Stadt Nauen

Begründung zur 1. Änderung des Bebauungsplans

„Brandenburger Straße“

Planungsstand: **Satzungsfassung, 21.09.2023**
§ 13 BauGB (vereinfachtes Verfahren)

Abbildung 1 Schematische Bepflanzung Fläche für Stellplätze (Quelle: Bauantrag vom 12.04.2022)

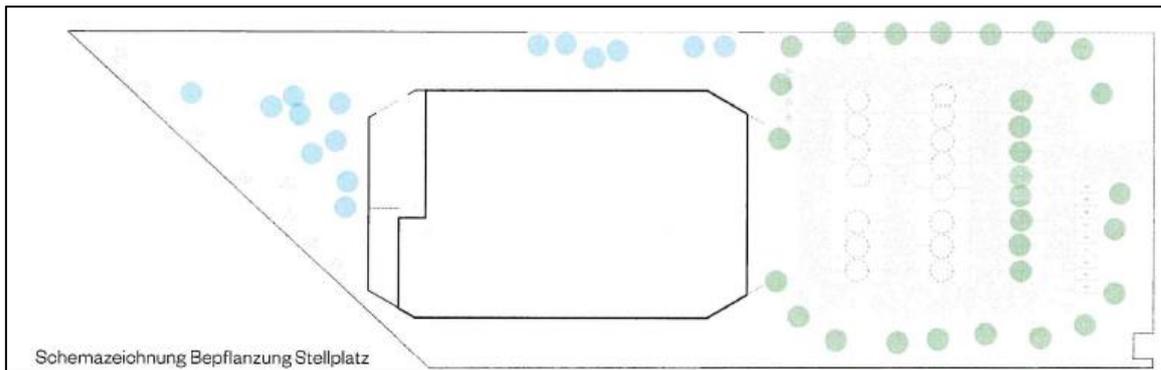
Die geplante Überdachung einiger Stellplätze mit Solarcarports schließt die Pflanzung von Hochstämmen, wie in der textliche Festsetzung ursprünglich gefordert, aus.

Im der Baugenehmigung vom 13.09.2022 wird eine Befreiung nach § 31 Abs. 2 BauGB von dieser Festsetzung aus dem Ursprungsbebauungsplan „Brandenburger Straße“ für einen Teilbereich seitens des Bauordnungsamtes ausnahmsweise erteilt.

Als Begründung wird ergänzend hierzu im Bauantrag ausgeführt, dass auf den beiden westlichen Stellplatzinseln keine Bäume gepflanzt werden sollen, um die direkte Sicht auf den Eingang des EDEKA-Marktes, von dem Parkplatz aus, nicht zu versperren. Die 15 Bäume (rot gestrichelt), welche dort gemäß Punkt 7.1 („TEIL B – Textliche Festsetzungen“), hergestellt werden müssten, werden auf dem Grundstück kompensiert (hellblau), indem im westlichen Grundstücksteil eine öffentlich zugängliche Streuobstwiese angelegt wird (zur Erläuterung s. nachfolgende Abbildung, Quelle: Bauantrag vom 12.04.2022).

7.1 *Innerhalb der Umgrenzung für Stellplätze sind je angefangene vier Stellplätze, an diese jeweilige Stellplatzgruppe angrenzend, ein Hochstamm der Sortierung 12-14, 3 xv mit einer Baumscheibe von mindestens 6 m² zu pflanzen und dauerhaft zu erhalten. Ausgenommen hiervon sind Stellplätze mit einer Überdachung durch Solarcarports. Es sind standortgerechte und gebietsheimische Gehölze der Pflanzliste anzupflanzen.*
